**(МИНСТРОЙ РОССИИ)**

По вопросу разъяснения отдельных положений  
нормативно-правовой базы в строительстве

# ДЕВЕЛОПМЕНТ-ПРОЕКТ

**О терминах «лоджия» и «балкон»**

Рис. 1

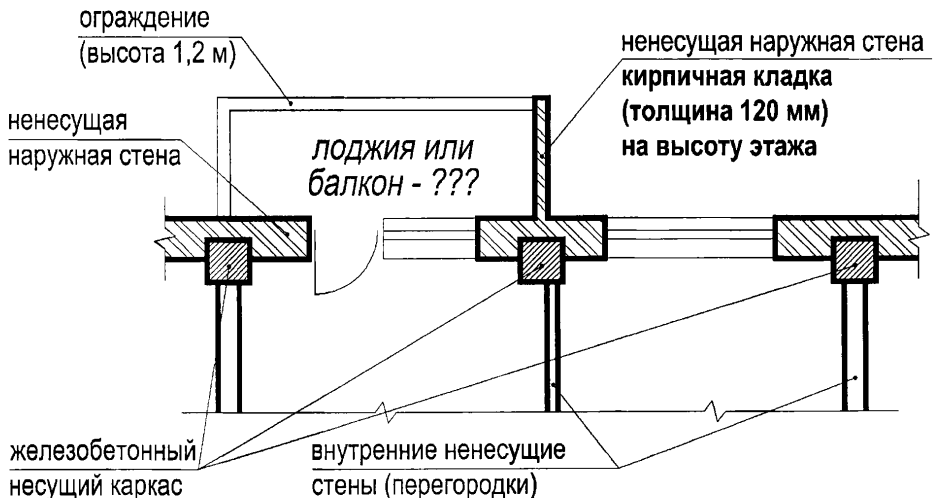
На рис. 1 изображен пример (фрагмент жилого здания с несущим монолитным железобетонным каркасом (стенами) и ненесущими наружными стенами с поэтажной разрезкой), вызывающий наибольшие споры между застройщиками и дольщиками.

Прошу дать аргументированное разъяснение, является ли представленный пример на рис. 1 лоджией, либо это балкон.

В приведённом на рис. 1 примере предметом разногласий является наименование боковой ограждающей конструкции (кирпичной кладки толщиной 120 мм) – стена или перегородка. [Бытует мнение, что это, якобы, перегородка (в силу своей толщины), а не стена; и следуя определению термина «лоджия», данное пространство является не лоджией, а балконом.]

Из данной классификации следует, что перегородки – это во-первых, - разновидность стен; а во-вторых – это внутренние стены. Изображенная же на рис. 1 кирпичная кладка толщиной 120 мм является наружной конструкцией, поэтому перегородкой называться не может, т.е. это несущая стена. Таким образом, на рис. 1 мы имеем пространство, огражденное с двух сторон стенами, следовательно, это лоджия (угловое расположение).

Согласно СНиП 2.08.01-89 лоджия - перекрытое и огражденное в плане с трех сторон помещение, открытое во внешнее пространство, служащее для отдыха в летнее время и солнцезащиты, а балкон - выступающая из плоскости стены фасада огражденная площадка, служащая для отдыха в летнее время.

Рис. 3

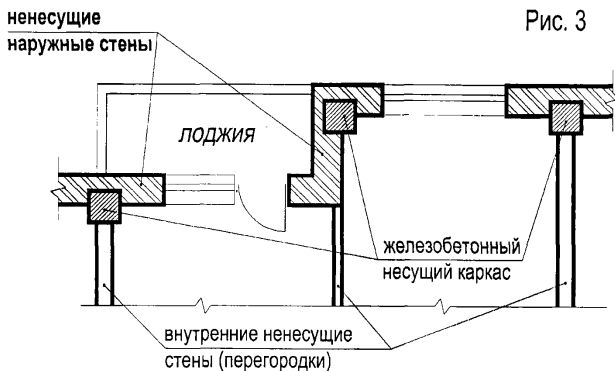
НО это разъяснение дано для зданий с несущими наружными стенами, на которые опираются перекрытия. В нашем примере на рис. 1 речь идет о жилом здании с несущим монолитным железобетонным каркасом (стенами) и ненесущими наружными стенами с поэтажной разрезкой. В зданиях с такой конструктивной схемой плита перекрытия в принципе не может (и не должна!) опираться на наружные стены, наоборот - наружная стена стоит на перекрытии. Из разъяснения БСТ.3/2010 получается, что в зданиях с несущим каркасом лоджий вообще не должно и не может быть? Однако примеры на рис. 2 и рис. 3 полностью соответствуют определению термина «лоджия», данному в п. 3.3 приложения Б СНиП 31-01-2003 «Здания жилые многоквартирные» (цитату см. ниже).

Дополнительно следует отметить, что потребительские качества лоджии на рис. 1 ничем не отличаются от лоджии на рис. 3; и на функциональные характеристики лоджии не влияют наименование, толщина и несущая способность ограждающих её конструкций.
